**Realizzazione tre nuovi collettori per l'alta,
media e bassa vallata dell'Aso,
smantellamento del depuratore di Pedaso,
spostamento e potenziamento del
depuratore di Marina di Altidona**

**INTEGRAZIONE A SEGUITO DELLA
RICHIESTA DI CHIARIMENTI DA
PARTE DEGLI ENTI COMPETENTI**

ALT_01	RELAZIONE INTEGRATIVA	SCALA .
--------	-----------------------	------------

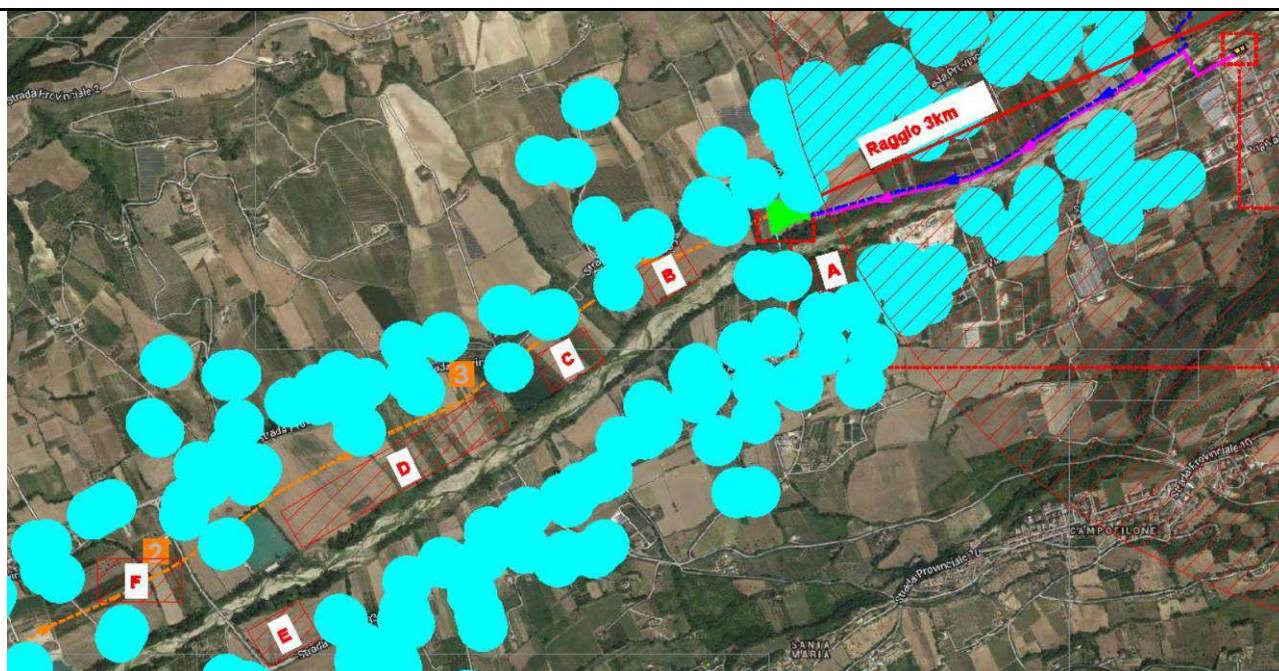
PROVINCIA FM Oss. 1	<i>Il progetto prevede la realizzazione del nuovo impianto di depurazione sulla sponda sinistra del fiume Aso, in una zona classificata dal PAI a rischio di esondazione (R3 - rischio elevato). Non è chiaro come è stato individuato il sito oggetto di intervento e se è stata considerata la possibilità di una diversa localizzazione a più basso rischio ed il mantenimento di alcune condotte esistenti. In merito si ritiene necessario acquisire il parere del Servizio regionale preposto.</i>
Chiarimento:	
Il sito oggetto d'intervento è stato individuato a seguito di un'indagine svolta su tutta la vallata dell'Aso in un intorno del Comune di Altidona. L'attuale sistema di depurazione della vallata dell'Aso, del quale CIIP è gestore, presenta delle problematiche che sono di seguito sintetizzate. Da una prima analisi si evince che i depuratori esistenti di Marina di Altidona e Pedaso sono troppo vicini sia ai centri abitati che alla foce del fiume Aso. Gran parte del carico organico della Valdaso è frazionato e ripartito in questi ed altri piccoli impianti di depurazione il cui eventuale potenziamento sarebbe peraltro in contraddizione con l'evoluzione tecnologica e scientifica del settore che prevede di indirizzare la progettazione verso accorpamenti di impianti di depurazione di dimensioni consortili favorendo la dismissione dei piccoli impianti esistenti. Continuando con l'analisi, si nota che molti scarichi a monte non sono tuttora collettati in pubblica fognatura, pertanto il nuovo impianto consortile dovrà essere più baricentrico e spostato verso monte. Infine, gli attuali impianti di depurazione, che in progetto verranno trasformati in stazione di rilancio reflui verso monte, sono i "candidati ideali", sia in termini di posizione al termine della fognatura locale sia in termini di volumetrie già esistenti per essere trasformati in vasche di laminazione delle acque di prima pioggia per ottemperare alla normativa di settore sulle acque di prima pioggia (art. 41 e 43 PTA Marche). Alla luce di questa analisi iniziale, si sono utilizzati i seguenti criteri di scelta progettuale: • Distanza dalle abitazioni di 100m • Vicinanza all'alveo fluviale • Analisi Costi – Benefici • Distanza dalla foce di almeno 3 chilometri dalla foce del fiume Aso e

Considerando solo le aree al di fuori del raggio di 3 km dalla foce del fiume Aso si è cercato di massimizzare il vantaggio tratto dalla scelta del sito:

- Evitando nuovi sollevamenti e attraversamenti fluviali
- Massimizzando la lunghezza della condotta con deflusso a gravità da monte (in arancione)
- Minimizzando la lunghezza della condotta con flusso in pressione da valle (in blu e magenta)

Nella successiva figura, oltre alla circonferenza ottenuta con un raggio di 3km dalla foce, sono illustrati tutti i possibili siti alternativi, zone indicate con codici da A ad F, e quello scelto di progetto evidenziato in verde. In azzurro sono evidenziate le fasce di rispetto di 100m dalle abitazioni.

Ogni nuovo sollevamento e ogni metro aggiuntivo di condotta con flusso di acque reflue in pressione corrisponde ad un aumento in termini di costi di gestione e manutenzione. Questo vincolo forte di carattere economico esclude a priori i siti D, E e F.

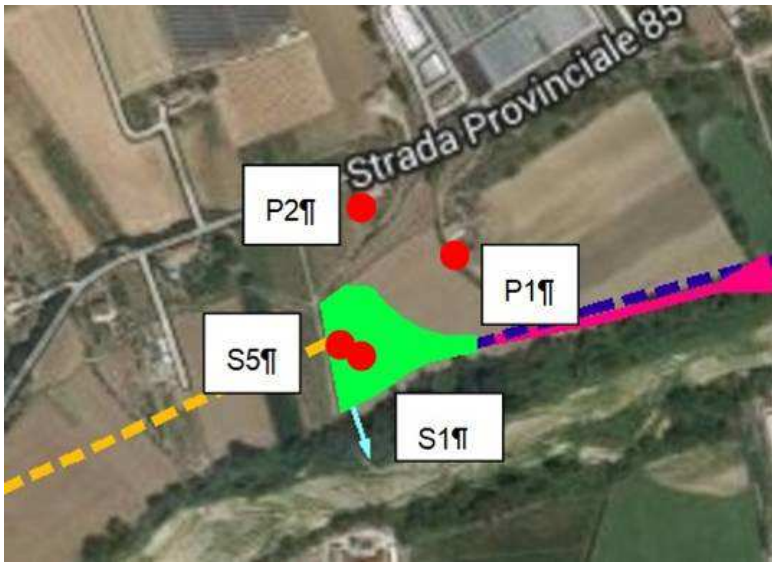
PROVINCIA FM Oss. 8	<i>La zonizzazione acustica comunale non corrisponde all'attuale uso del sito, quindi l'impianto realizzato nel rispetto delle previsioni del piano di classificazione acustica comunque andrà a peggiorare la situazione esistente.</i>
Chiarimento:	
L'attuale uso del sito è terreno agricolo nonostante sia ad uso campeggio come mostrato in Figura.

Nonostante questo, come mostrato nella successiva Figura che rappresenta la zonizzazione acustica del Comune di Altidona, si nota come sia la zona campeggio DE1 che le zone limitrofe agricole, appartengano alla stessa fascia III area di tipo misto.

Pertanto si può confermare quanto già sottoposto agli enti competenti.

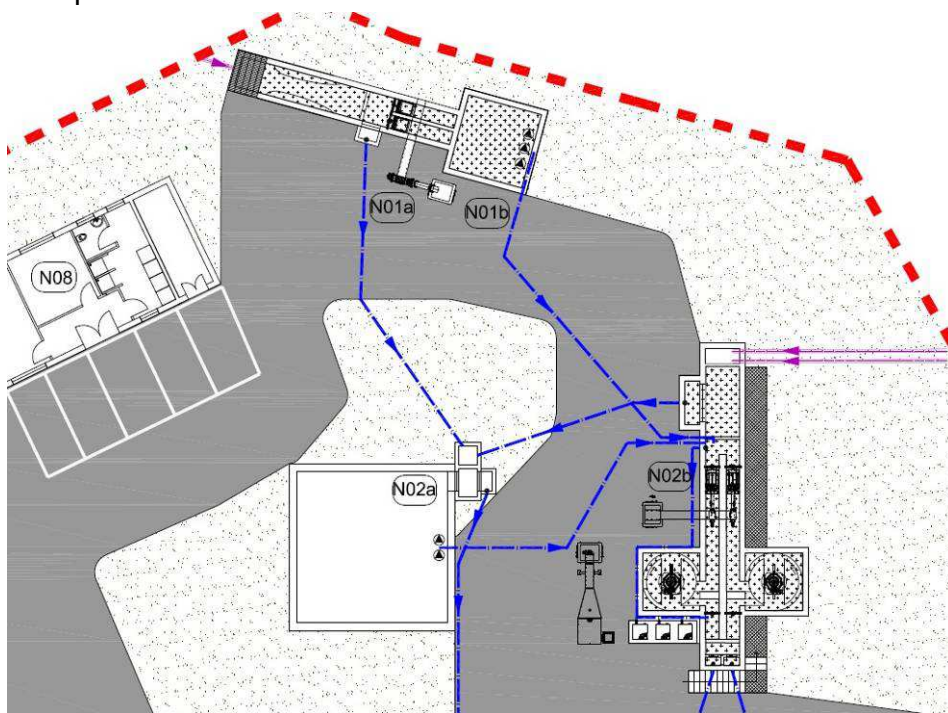
Stazione di sollevamento ubicata a monte dell'impianto di depurazione di nuova realizzazione, come indicata al punto 9.5.1 dell'Elaborato progettuale "ETG 01"

In Figura è mostrata la linea acque dell'impianto di depurazione di Altidona schematizzata in due colori.

In viola sono evidenziate le linee di adduzione all'impianto.

Quella entrante nel manufatto N01A proviene da Moresco ed è a gravità e quelle due, entranti nel manufatto N02B, sono in pressione e provengono rispettivamente da Pedaso e Marina di Altidona.

In blu sono marcate le condotte interne della linea acque.

Tutte le linee di adduzione (viola) porteranno all'impianto fino a 4 Qmn in tempo di pioggia che saranno scolmate a 2,5Qmn come previsto dal PTA Marche in due punti. Questi due scolmatori confluiranno le 1,5 Qmn scolmate al manufatto N02A che consiste in una vasca di accumulo della prima pioggia dotato di pompe di rilancio della portata all'impianto in tempo di portata minima. La seconda pioggia sarà inviata al corpo idrico superficiale.

La rimanente aliquota 2,5 Qmn, sia in pressione che a gravità, sarà inviata al trattamento depurativo.

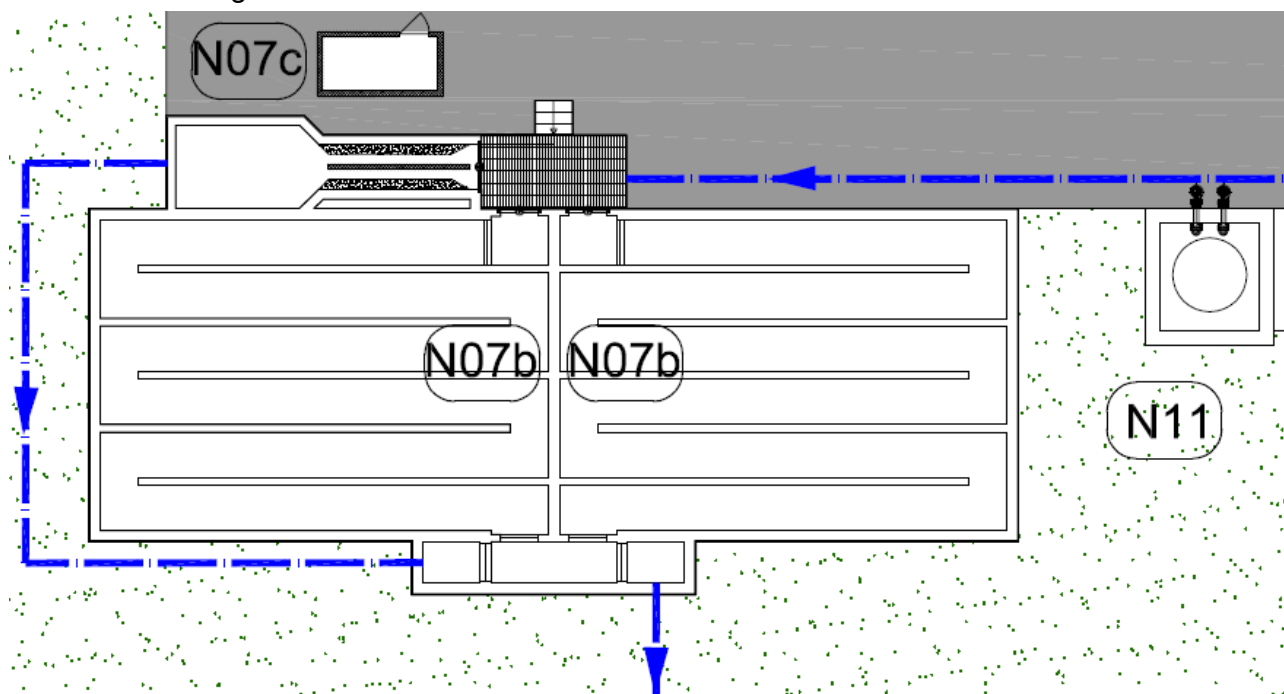
Unità tecniche previste per l'implementazione del sistema di disinfezione a base di Acido Peracetico

Il sistema di disinfezione a base di acido peracetico sarà un reattore di tipo plug-flow costruito in maniera tale da garantire il massimo tempo di contatto tra refluo e reagente.

Il sistema sarà alternativo e utilizzato solo in caso di rottura della lampada UV. Il dosaggio del reagente avverrà tramite una pompa, dotata di riserva, in testa al reattore, dimensionato per garantire un idoneo tempo di contatto in linea con la buona norma e le pubblicazioni scientifiche di settore.

L'acido peracetico sarà stoccato e dosato da un sistema composto da:

- Skid di dosaggio acido peracetico (formato da una pompa e una di riserva)
- Serbatoio con accessori
- Quadro elettrico
- Analizzatore acido peracetico residuo in uscita e sistema di filtrazione con accessori

Il sistema sarà alloggiato in un adeguato bacino di contenimento, pari ad almeno ad 1/3 del volume totale stoccato, protetto con vernici antiacido e coperto dai raggi del sole e altri agenti atmosferici

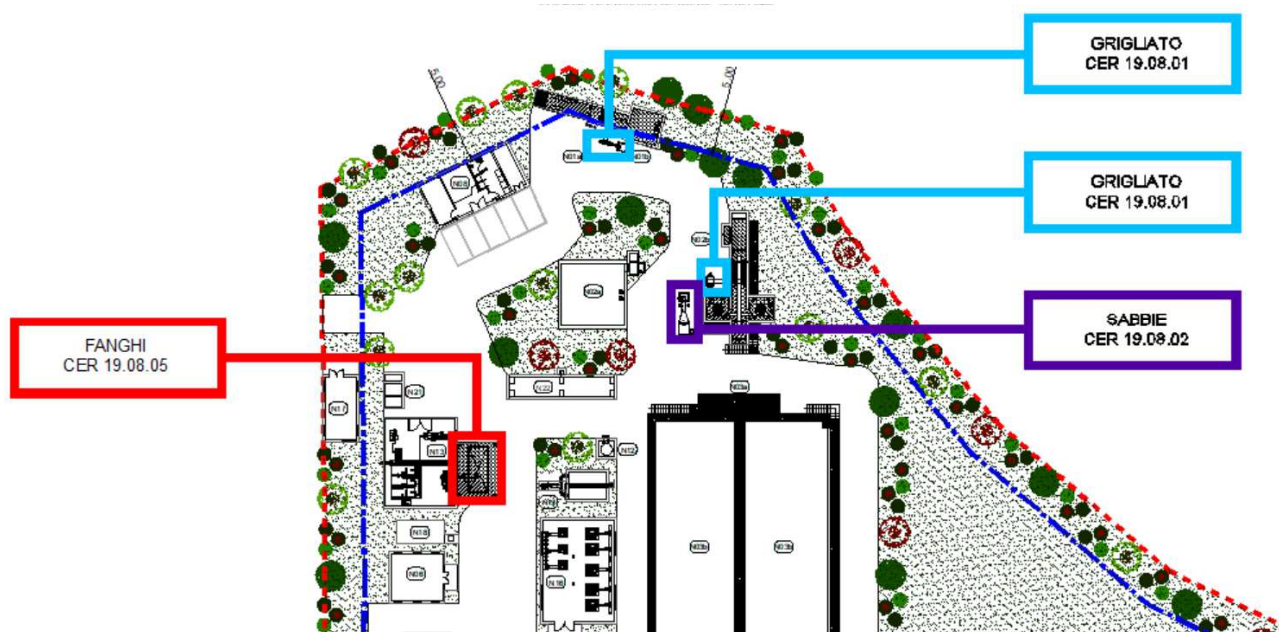
L'area oggetto dell'intervento è all'interno della fascia di esondazione del fiume Aso: il proponente dovrebbe individuare e descrivere misure preventive e azioni da intraprendere in caso di esondazione, capaci di evitare la dispersione di rifiuti o qualsiasi materiale potenzialmente inquinante

I rifiuti, come mostrato nell'elaborato ALT_G03 saranno stoccati nel lato nord dell'impianto e lontano dal fiume Aso.

Grazie ai terreni riutilizzabili in loco provenienti dagli scavi, nelle successive fasi progettuali, saranno individuate specifiche misure protettive che consisteranno o nella realizzazione di una duna perimetrale, che funga anche da schermatura visiva, o nel rialzare l'intera area dell'impianto.

In entrambi i casi, come mostrato nella relazione idrologica e idraulica ALT_02, l'acqua non arriverà a toccare i rifiuti, anche nella simulazione più svantaggiosa di rottura degli argini del fiume Aso.

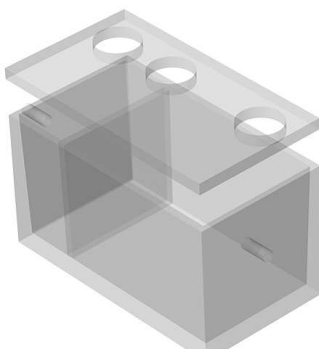
CONFERENZA Oss. 3	<i>Si evidenzia altresì, durante la discussione, che la realizzazione dell'opera comporta l'apposizione di una fascia di tutela, da introdurre anche nel Piano Regolatore Generale, intorno all'impianto così come disposto nell'allegato 4 – Decreto Ministeriale 04.02.1977 – Norme tecniche generali per la regolamentazione dell'installazione e dell'esercizio degli impianti di fognatura e depurazione.</i>
Chiarimento:	
È stata prodotta una planimetria con l'apposizione della fascia di tutela degli edifici confinanti. 	
Documentazione allegata:	
ALT_G07
